CUP 9910 - SOCIETA' BSERVICE S.R.L. - ISTANZA PER IL RILASCIO DEL PROVVEDIMENTO AUTORIZZATORIO UNICO REGIONALE AI SENSI DELL'ARTICOLO 27 BIS DEL D. LGS. 152/2006 PER IL "PROGETTO DI AMPLIAMENTO DI UN IMPIANTO DI STOCCAGGIO E TRATTAMENTO RIFIUTI LIQUIDI E SOLIDI. SITO UBICATO AL VIALE FERROVIA DELLO STATO, N. 14 - ZONA A.S.I. DI GIUGLIANO- QUALIANO NEL COMUNE DI GIUGLIANO IN CAMPANIA (NA) LOC. PONTE RICCIO.

OGGETTO: CUP 9910 – SOCIETA’ BSERVICE S.R.L. - Istanza per il rilascio del provvedimento autorizzatorio unico regionale ai sensi dell’articolo 27 bis del D. Lgs. 152/2006 per il “Progetto di ampliamento di un impianto di stoccaggio e trattamento rifiuti liquidi e solidi. sito ubicato al Viale Ferrovia dello Stato, n. 14 - Zona A.S.I. di Giugliano- Qualiano nel Comune di Giugliano in Campania (NA) Loc. Ponte Riccio.

OGGETTO: CUP 9910 – SOCIETA' BSERVICE S.R.L. - Istanza per il rilascio del provvedimento autorizzatorio unico regionale ai sensi dell'articolo 27 bis del D. Lgs. 152/2006 per il "Progetto di ampliamento di un impianto di stoccaggio e trattamento rifiuti liquidi e solidi, sito ubicato al Viale Ferrovia dello Stato, n. 14 - Zona A.S.I. di Giugliano-Qualiano nel Comune

Figura n.1: Planimetria generale con indicazione del posizionamento dei punti di monitoraggio

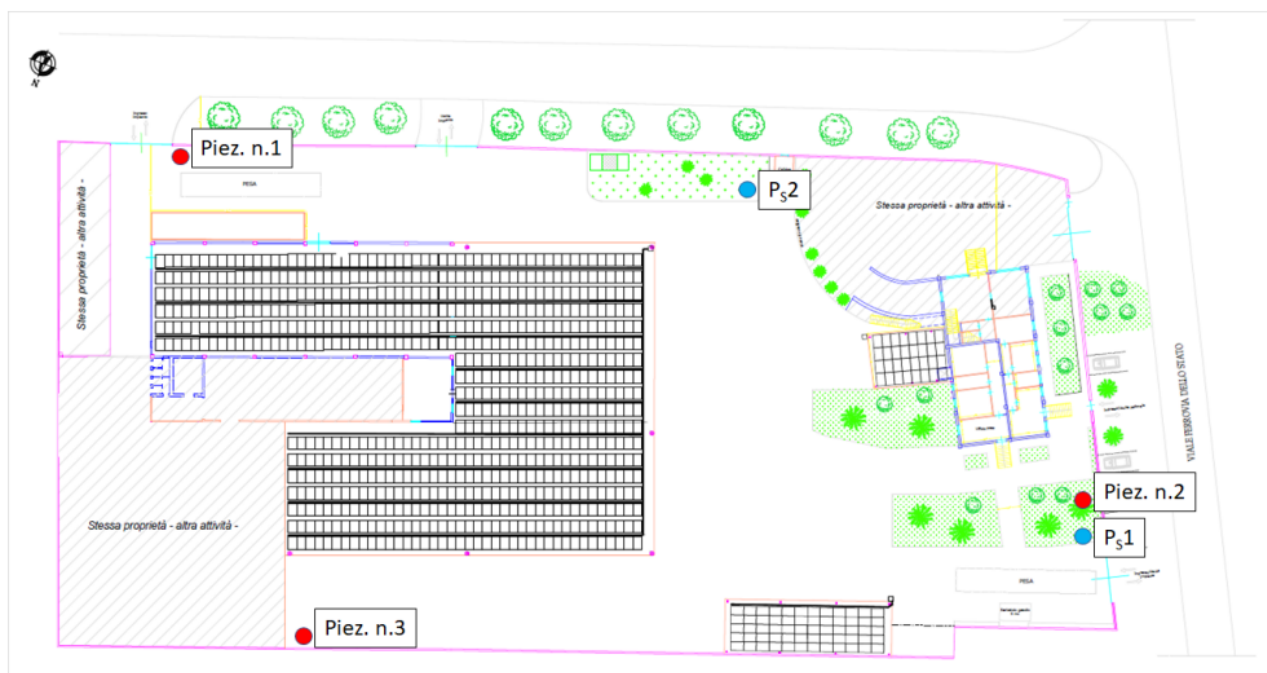
A titolo indicativo (e non esaustivo), occorre effettuare un sondaggio per ogni centro di pericolo presente nell’installazione (aree di stoccaggio e deposito temporaneo di rifiuti pericolosi e/o materie prime pericolose, serbatoi interrati o fuori terra, impianto di depurazione, rete di adduzione delle acque reflue industriali, area trasformatori, aree non pavimentate adibite a parcheggio e/o transito di veicoli, etc...).

Per ogni sondaggio, occorre prelevare almeno n. 3 campioni di suolo nei primi 5 - 6 metri dal piano campagna (uno nel primo metro, uno a fondo foro ed uno intermedio) ovvero fino alla frangia capillare. Sui campioni di suolo dovranno essere determinati almeno gli analiti indicati nelle predette linee guida (Composti inorganici, BTEX, IPA, alifatici clorurati cancerogeni, alifatici clorurati non cancerogeni, alifatici alogenati cancerogeni, idrocarburi C>12, idrocarburi C<12, PCB) così come integrati in base al modello concettuale (e quindi anche in relazione alle sostanze utilizzate direttamente ed indirettamente nel ciclo produttivo dell’azienda).

Inoltre, è necessario prevedere il prelievo di almeno n.2 campioni di top soil (primi 10cm) da ubicare in area a verde, sui quali andranno determinati almeno i seguenti analiti: Composti inorganici, IPA, PCB, PCDD e PCDF.

Esaminato il documento integrativo:” *PIANO DI MONITORAGGIO E CONTROLLO REV.02 del 17/11/2025*”; con il quale la parte recepisce tutte le osservazioni contenute nel verbale di TT del 29.10.2025 ad eccezione dei due campioni di top soil non previsti in tale documento e che di seguito si riportano testualmente:

Visto il documento “PIANO DI MONITORAGGIO E CONTROLLO REV.02 del 17/11/2025” trasmesso in riscontro alle integrazioni richieste durante la prima Conferenza dei Servizi del 04/11/2025, si esprime **PARERE FAVOREVOLE** sulle matrici suolo, sottosuolo ed acque di falda a condizione che venga recepita anche l'osservazione relativa a n. 2 campioni di top soil (primi 10 cm) da ubicare in area a verde, sui quali andranno determinati almeno i seguenti analiti: Composti inorganici, IPA, PCB, PCDD e PCDF.”
